**Objet : Avis sur dossier AEU\_76\_2018\_26\_CEMEX Anneville**

Par mail reçu le 9 novembre 2018, vous avez sollicité mon avis sur le dossier de demande d'autorisation environnementale relatif au projet CEMEX Anneville – projet extension et modification de remise en état d'une carrière. Je vous ai transmis la contribution du SRN le 10 décembre 2018 dans le courrier référence 746-2018-SRN-BBEN-LL. Le 20 décembre 2018, Cemex a transmis des compléments. Par mail du 10 janvier 2019, vous sollicitez une contribution réactualisée.

Transplantation

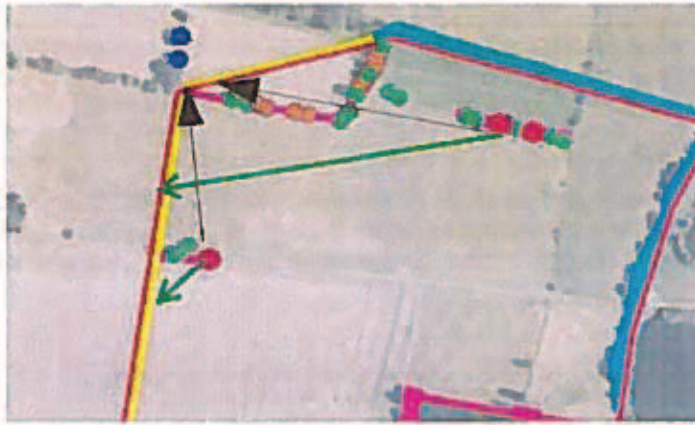
La mesure de réduction M7 prévoit la transplantation d'arbres têtards (saules et frênes). Cette transplantation doit être réalisée dans la future haie EST du projet. Cette mesure me paraît encore plus pertinente si ces arbres sont déplacés sur la haie nord/est au plus près des arbres têtards pour lesquels un indice de présence de pique prune est avéré. Ces arbres se trouveraient ainsi directement dans la zone de dispersion du pique-prune.
